umweltbezogene Informationen bzw. Stellungnahmen aus den
Beteiligungsverfahren der (frühzeitigen) Beteiligung gemäß
§§ 3 Abs. 1 und 4 Abs. 1 BauGB

- 14. Änderung des Flächennutzungsplans
der Marktgemeinde Erkheim
- Vorhabenbezogener Bebauungsplan
„Solarpark Am Auenweg“

14. Änderung Flächennutzungsplan und Vorhabenbezogener Bebauungsplan „Solarpark Am Auenweg“, Markt Erkheim - Vorentwurf

Grundwasserstände

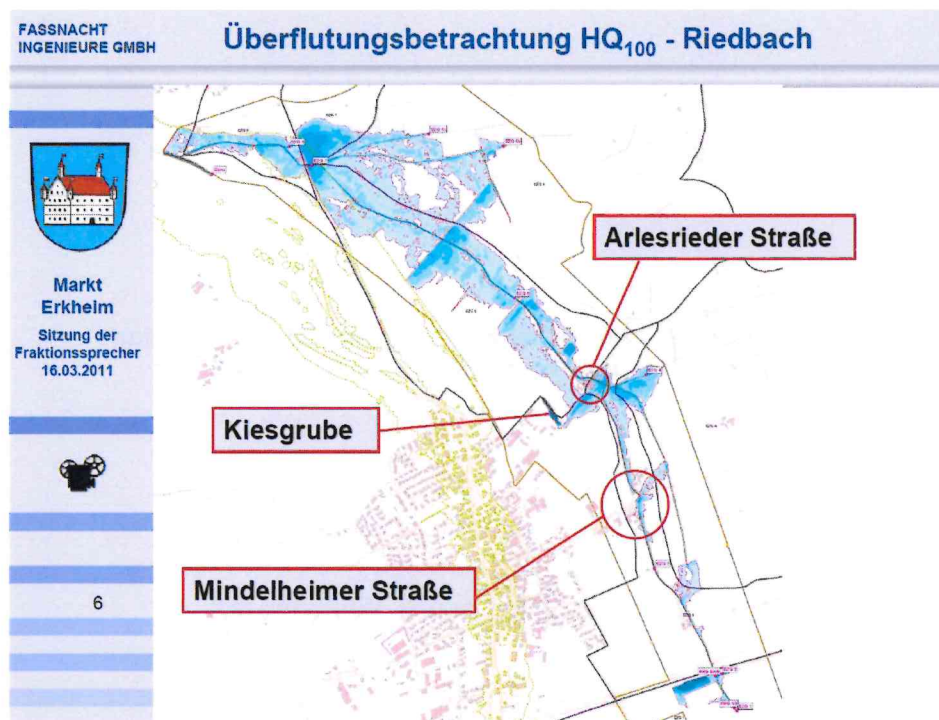
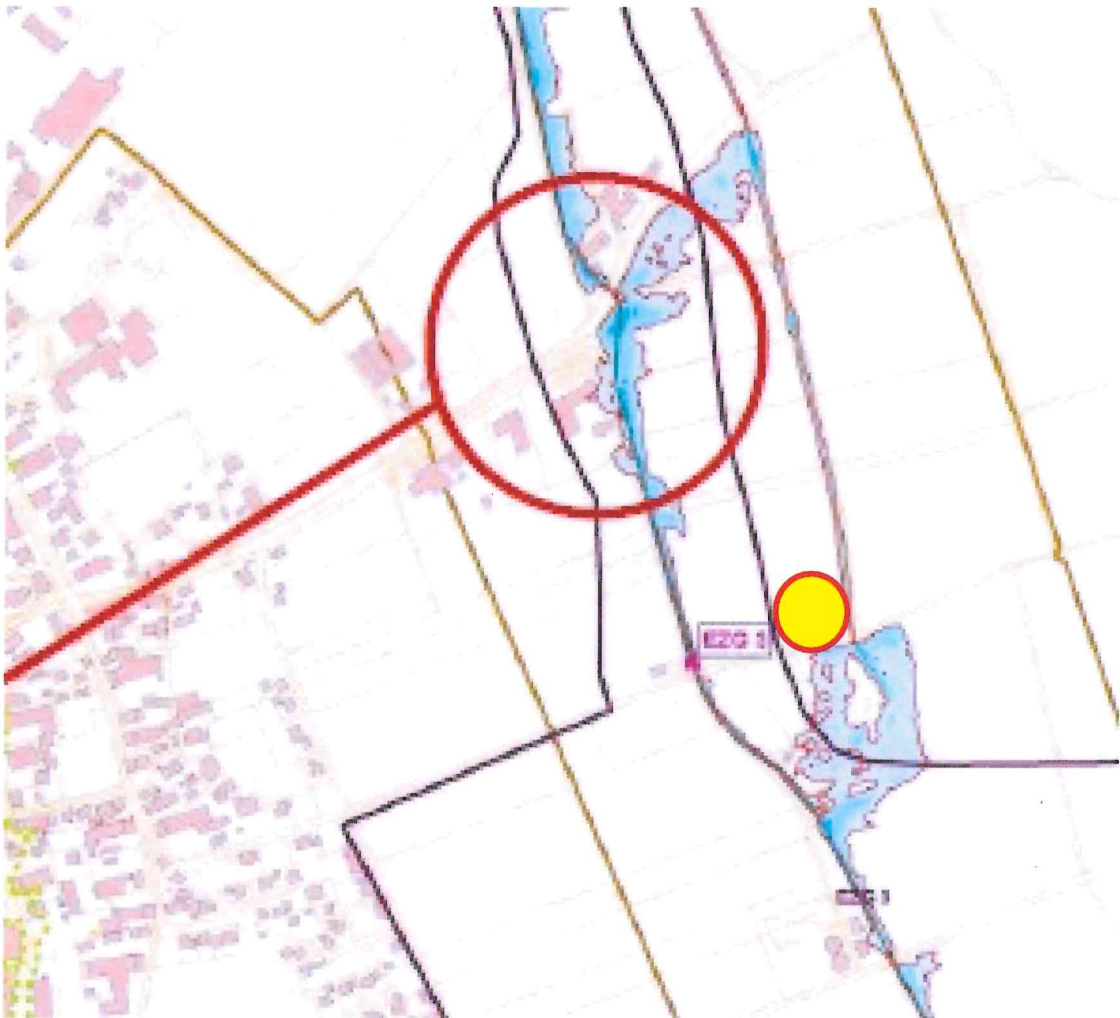
Auf Grundlage des nahegelegenen Tiefbrunnen Brunen II Erkheim ist von einem Grundwasserflurabstand größer 50 Meter auszugehen.

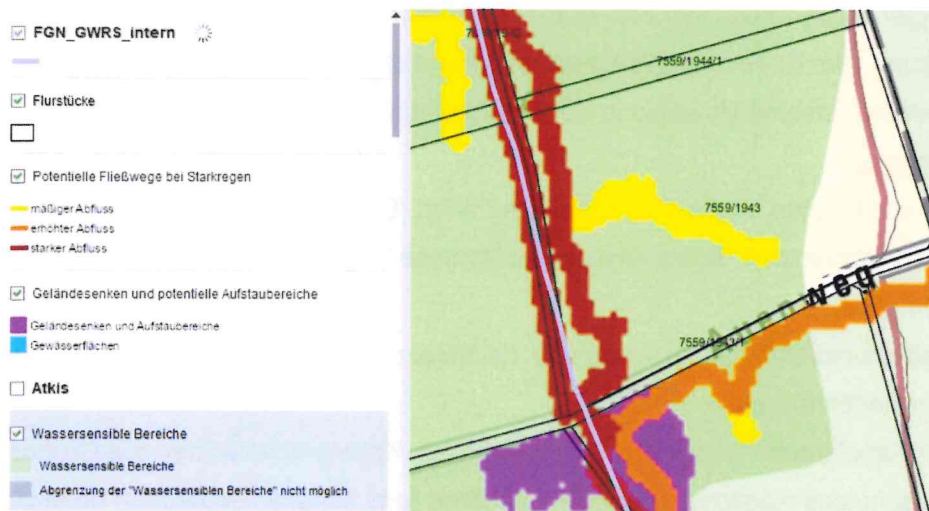
Westlich des Geltungsbereichs des Bebauungsplans verläuft der östliche Ast des Äußeren Riedbachs. Der Vorhabensbereich ist nur durch einen Wirtschaftsweg vom Bachlauf getrennt. Gemäß der Überschwemmungsgebietsermittlung für den Riedbach wird der Vorhabensbereich bei HQ100 nicht überflutet.

Der Vorhabensbereich (gelb markiert, siehe oben) befindet sich jedoch nahezu vollständig im wassersensiblen Auebereich des Äußeren Riedbachs. Zudem gibt es Bereiche mit mäßigem, bis hin zu starkem Abfluss bei Starkregen. Bei Hochwasser- und Starkregenereignissen muss demnach mit Überflutungen in Teilbereichen des Vorhabens gerechnet werden (siehe Abbildung unten).

Um einer Verklauungsgefahr vorzubeugen, sollte daher die Unterkante der Zaunanlage

mindestens 0,20 m höher als die Geländeoberfläche angeordnet werden. Elektronische Anlagenteile sollten hochwassersicher angeordnet werden.
